# SERVICE - INFO

**LuK Nr: 333 0170 11 – 330mm TDCA 28 x 32 x 17**

**Bulletin 988 1000 710**

**STEYR – M9078, M9083, M9086, M9094, [Sisu / MWM]**

Flywheel  
Schwungrad  
Volant-moteur  
Volante-motor  
Volano

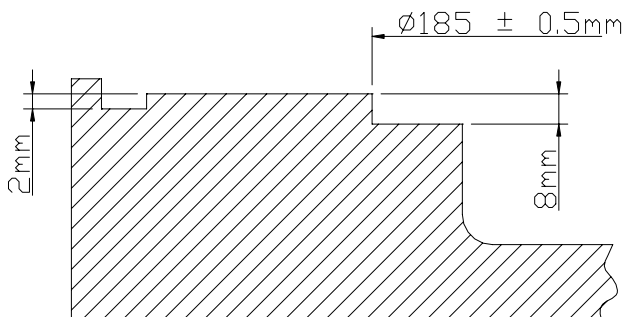
<b>Info:</b>	<b>333 0170 11 replaces / ersetzt / remplace / sustituye a / sostituisce 333 0136 10 / 333 0170 10</b>
<b>(GB)</b>	Re-machine the flywheel inner recess to a diameter of $185 \pm 0.5$ mm and a depth of 8 mm to avoid rivet contacting flywheel.
<b>(D)</b>	Um zu verhindern, dass die Nieten mit dem Schwungrad in Berührung kommen, muss die innere Vertiefung des Schwungrades auf einen Durchmesser von $185 \pm 0.5$ mm und eine Tiefe von 8 mm nachgearbeitet werden.
<b>(F)</b>	Ré-usinez la cavité intérieure du volant-moteur de sorte à obtenir un diamètre de $185 \pm 0.5$ mm et une profondeur de 8 mm pour éviter que le rivet ne touche le volant-moteur.
<b>(E)</b>	Rectifique el hueco interior del volante-motor con un diámetro de $185 \pm 0.5$ mm y una profundidad de 8 mm, con el fin de evitar que entre en contacto con los remaches.
<b>(I)</b>	Rettificare nuovamente la cavità interna del volano a un diametro di $185 \pm 0.5$ mm e una profondità di 8 mm per evitare che il rivetto entri in contatto con il volano.
